Renouvellement de la demande  
d'autorisation d'exploiter une installation  
classée pour la protection de l'environnement  
au lieu-dit « la Pêcherie »

Commune de Pontavert (02)

Mémoire en Réponse à l'avis environnemental  
n°2019 3709

Septembre 2019

**Figure 2 : Extrait de la carte du PPRI et ébauche du sens d'écoulement sur site**

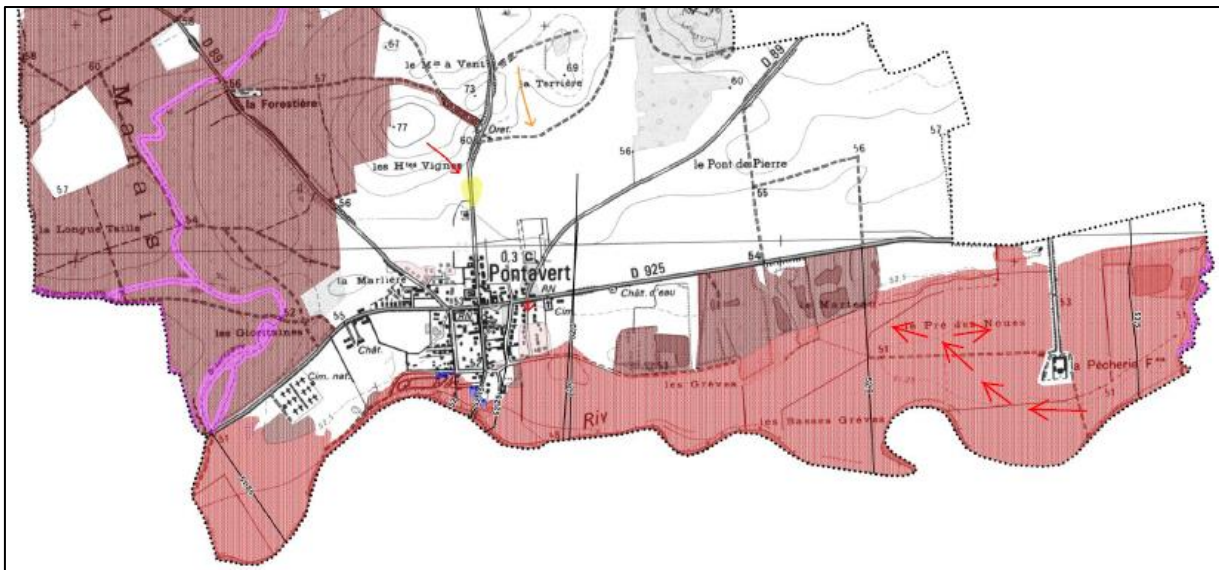
*L'autorité recommande de compléter la démonstration de la compatibilité du projet avec le plan de prévention des risques inondation (PPRI) de l'Aisne, notamment dans la gestion de l'exploitation (positionnement des merlons, exploitation des matériaux).*

### **Réponse**

Le site de Pontavert est positionné en zone rouge pour les inondations par débordement de l'Aisne à partir du PPRI de la vallée de l'Aisne.

Les prescriptions associées à cette zone interdisent la mise en place :

- 2.1-8 de nouvelles installations classées pour l'environnement et l'extension de celles existantes, sauf celles liées à un renouvellement de l'activité préexistante, et à l'exception des carrières dont l'ouverture est règlementée à l'article 2.2-15.

Les prescriptions associées à la réglementation de l'activité des carrières en zone rouge sont présentées dans le tableau ci-après.
